Dodatek č. 2 ke Smlouvě o dílo

Shora uvedené smluvní strany se dohodly na uzavření dodatku č. 2 (dále jen „dodatek“) ke Smlouvě o dílo ze dne 7. 10. 2021 ve znění dodatku č. 1 ze dne 31. 1. 2022, která byla uzavřena se zhotovitelem jako vybraným dodavatelem veřejné zakázky: „**BD Hajnice, novostavba a rekonstrukce ubytovací a správní budovy**“. Veřejná zakázka byla oznámena ve Věstníku veřejných zakázek pod evidenčním číslem Z2021-004066 (dále jen „veřejná zakázka“).

Název projektu:	BD Hajnice, novostavba a rekonstrukce ubytovací a správní budovy
Zhotovitel:	S T A K O společnost s ručením omezeným
Objednatel:	Královéhradecký kraj
Změnový list vystavil:	Michal Němec, příprava
Datum:	28.02.2022

BD Hajnice, novostavba a rekonstrukce ubytovací a správní budovy

SO-31 VENKOVNÍ KANALIZACE - DEŠŤOVÁ

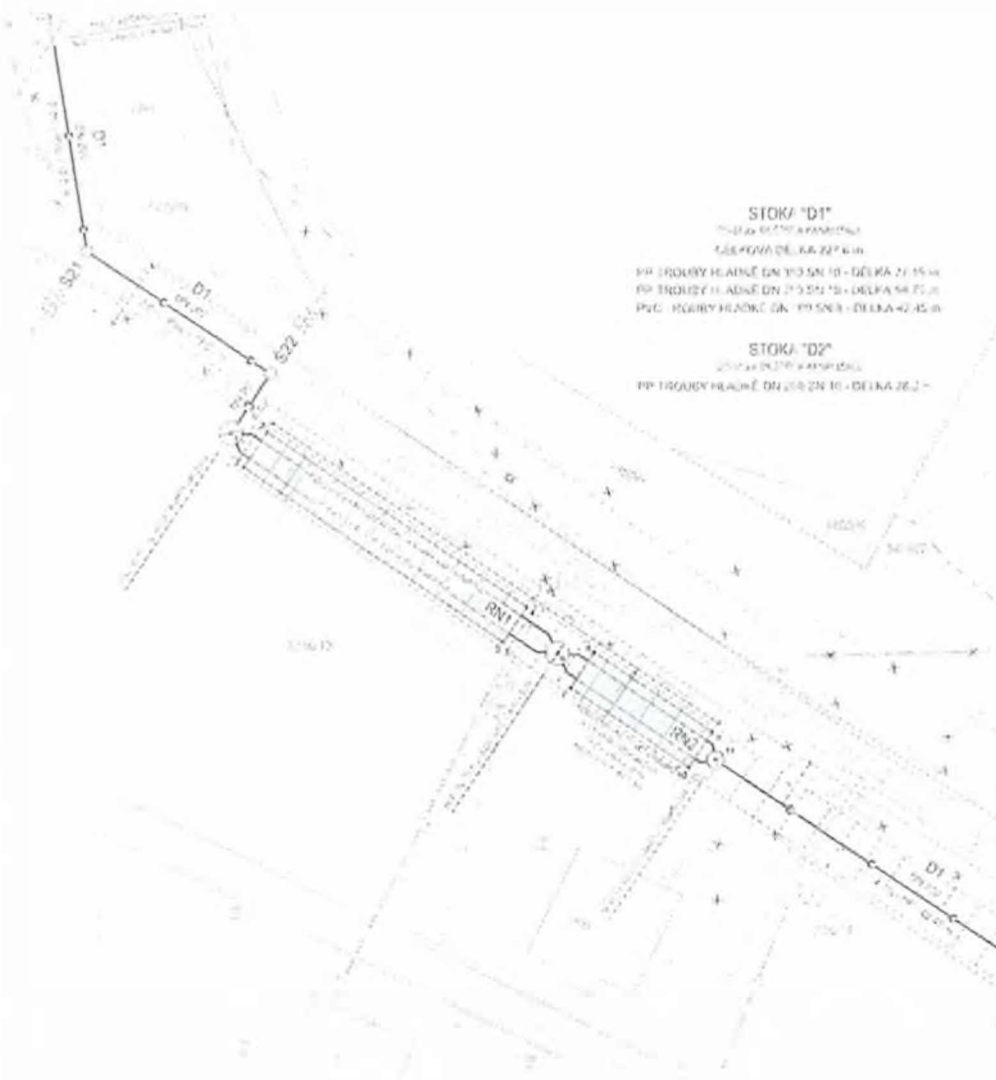
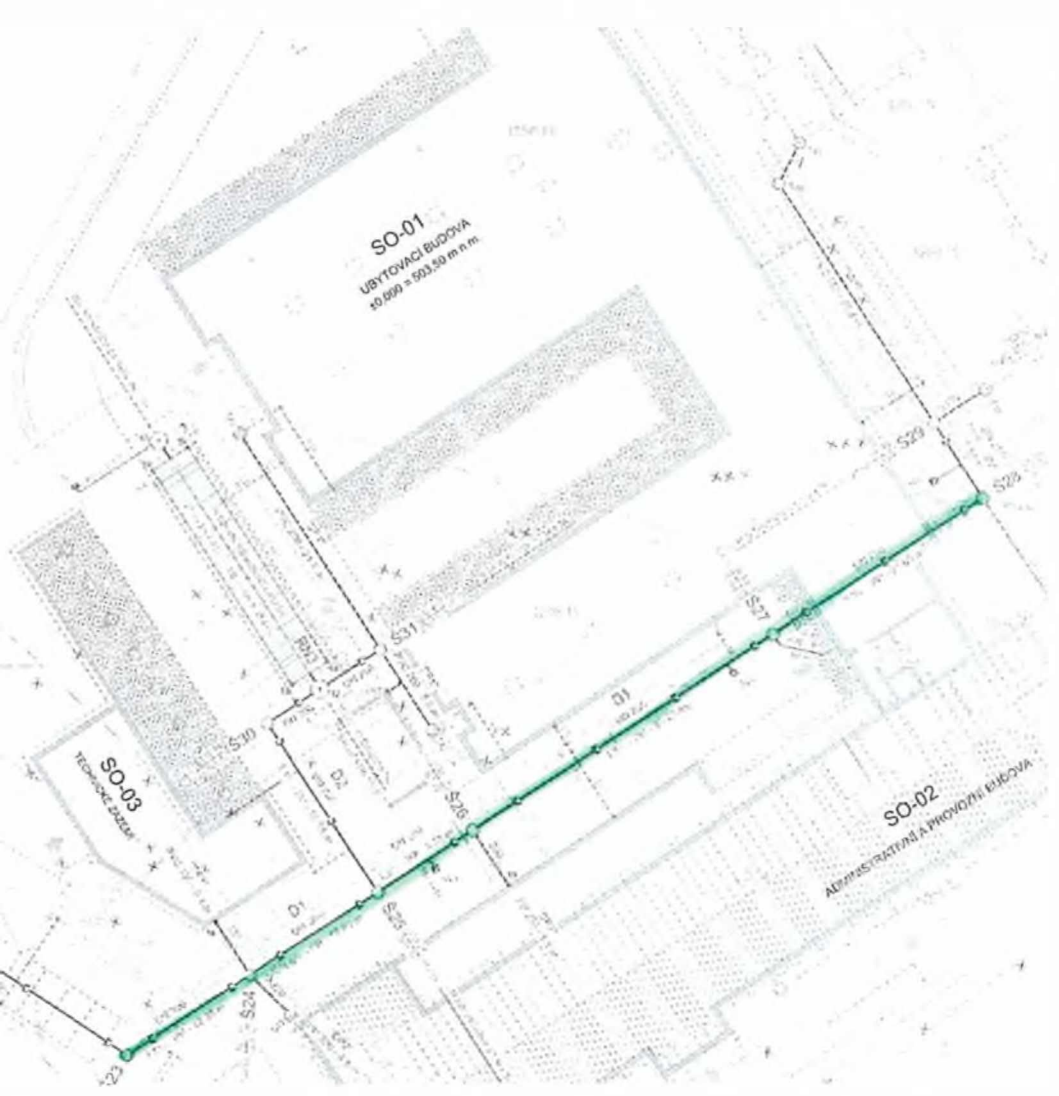
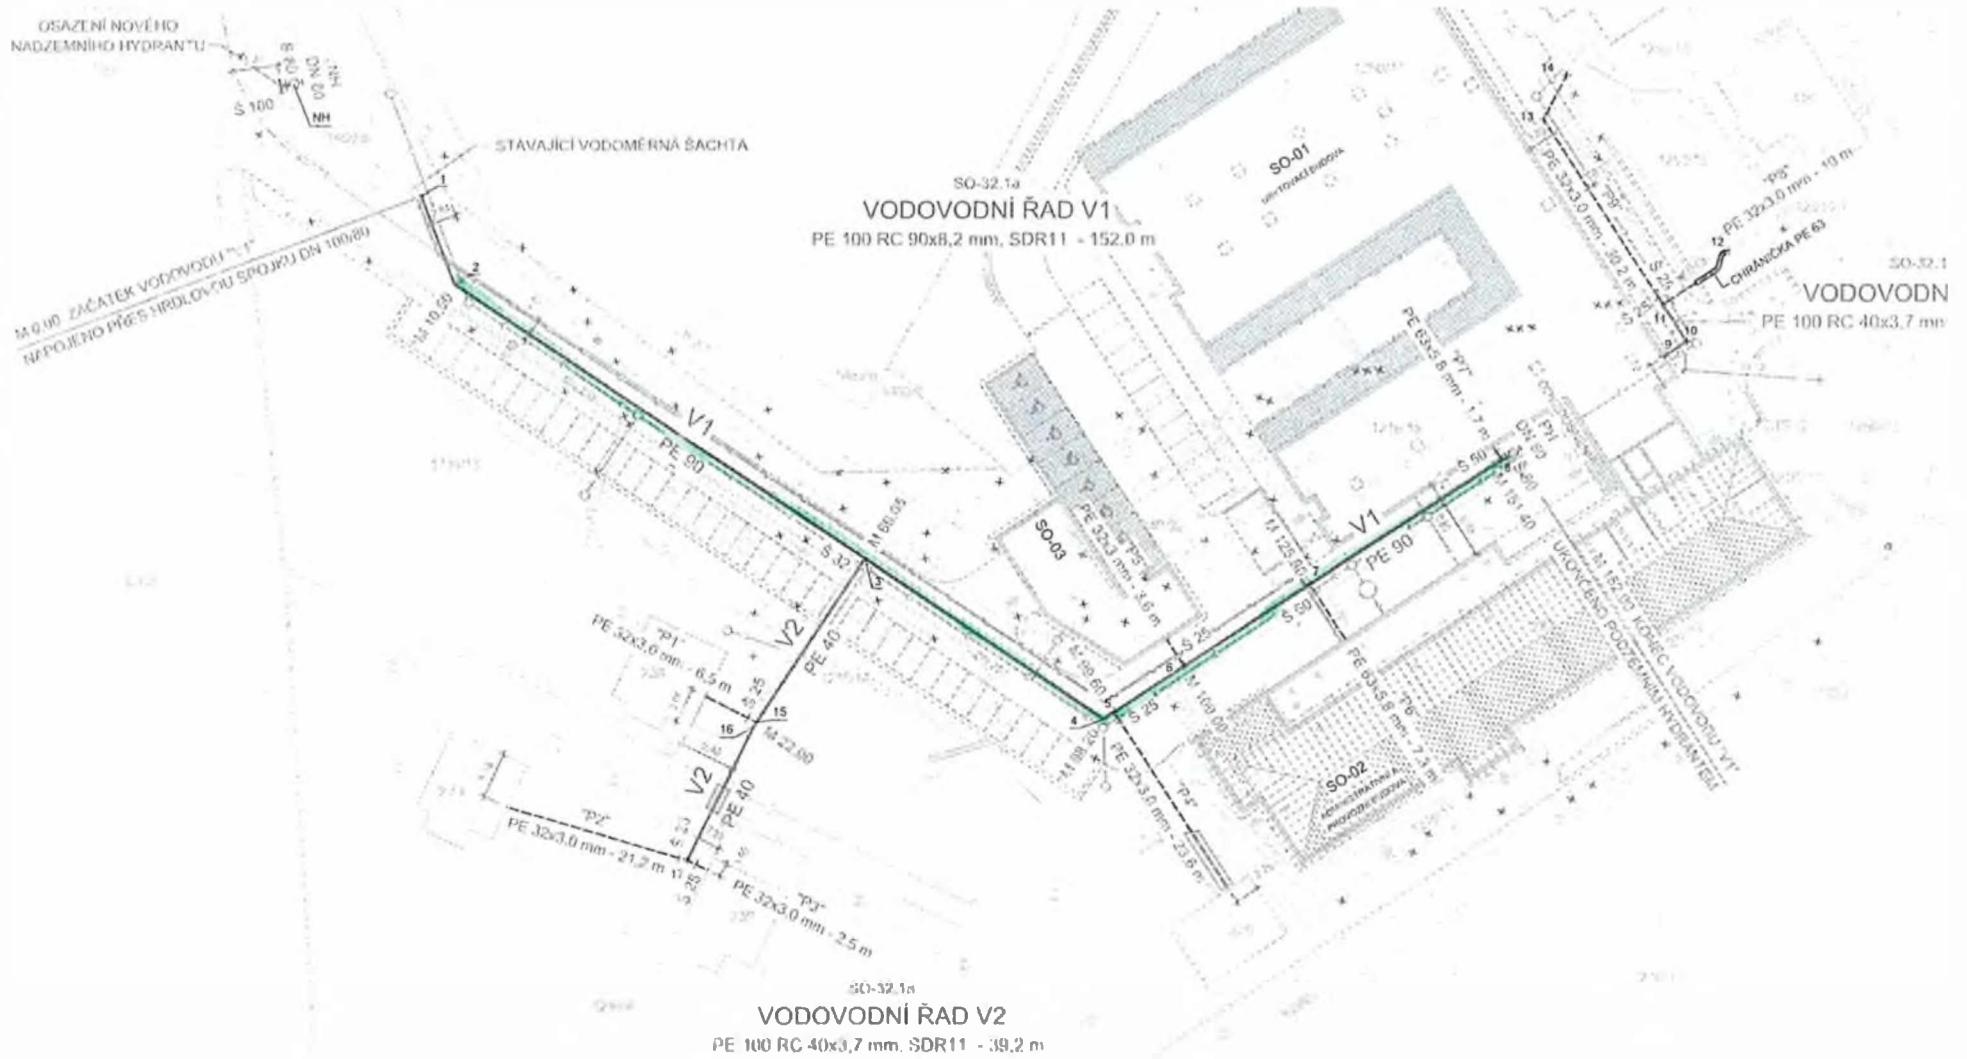
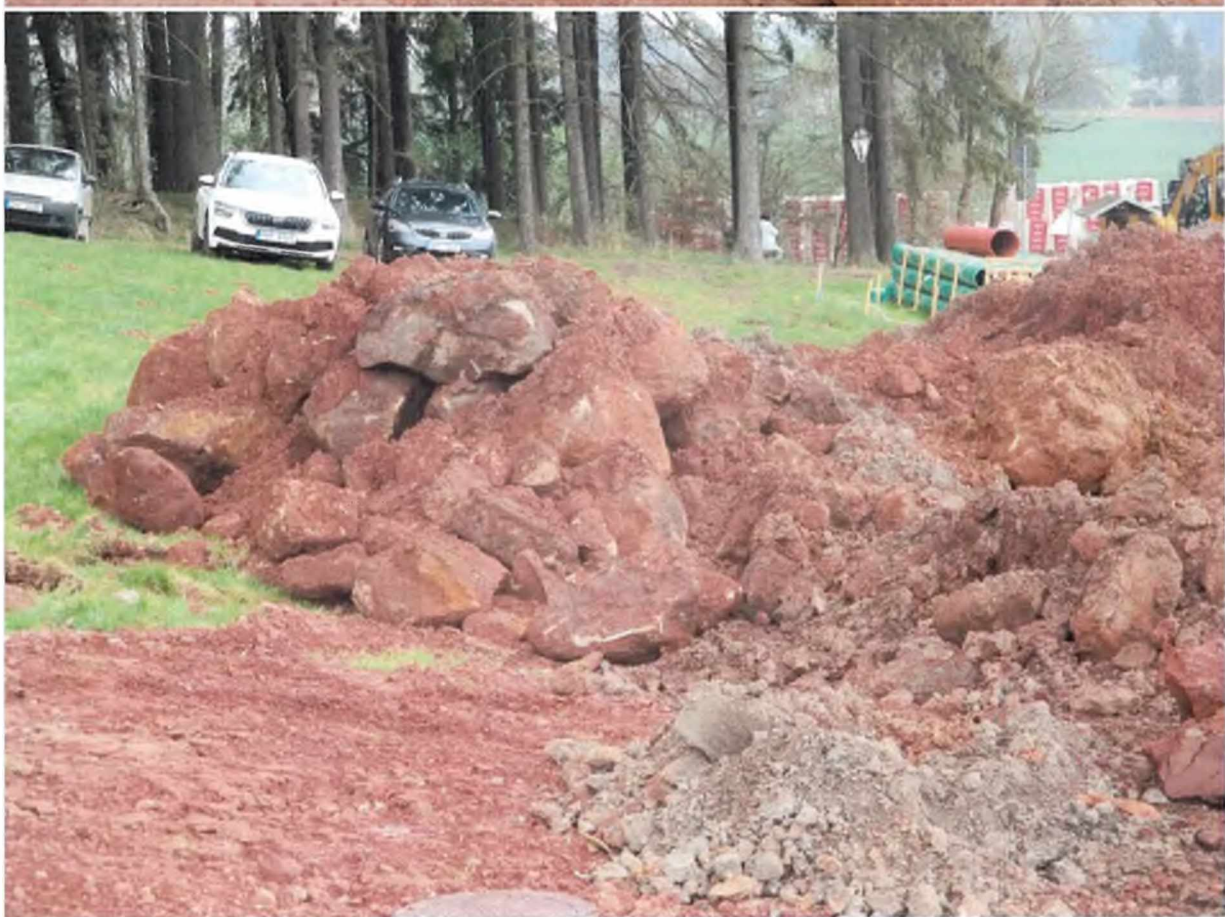
ZMĚNOVÝ LIST		číslo ZL: 13
Název projektu:	BD Hajnice, novostavba a rekonstrukce ubytovací a správní budovy	
Zhotovitel:	S T A K O společnost s ručením omezeným	
Objednatel:	Královéhradecký kraj	
Změnový list vystavil:	Michal Němec, příprava	
Datum:	30.05.2022	
Předmět změny:		
Odstranění kamenů ve výkopech pro kanalizaci a vodovod Cena: 111.513,60,-Kč bez DPH.		
Popis a zdůvodnění změny:		
Při výkopech pro páteřní rozvod vodovodního řádu, splaškové a dešťové kanalizace byly ve výkopech objeveny velké pískovcové kameny, které se musely vytěžit, na staveništi pneumatickým kladivem na bagru rozbít a následně provést likvidaci na skládce.		
Dovětek AD:		
Přílohy změnového listu:		
Příloha č.1 – rozpočet s výkazem výměr		
Příloha č.2 - zákres		
Příloha č.3 - foto		
Cena méněprací bez DPH:	Cena víceprací bez DPH:	
0,- Kč	111.513,60,-Kč	
Výsledná cena změny bez DPH:	Změna termínu dokončení/uzlového bodu:

Část: ZL 14 - Výšková úprava stávajícího vod. řádu

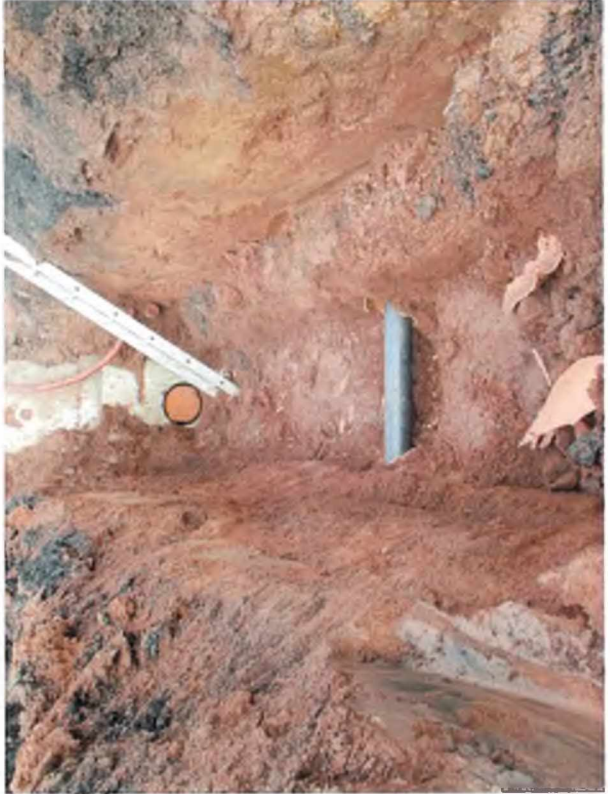
rozšíření stávajícího výkopu, rozřiznutí stávajícího vodovodního potrubí, vypuštění vody, provedení výškové přeložky, napojení na stávající vodovod
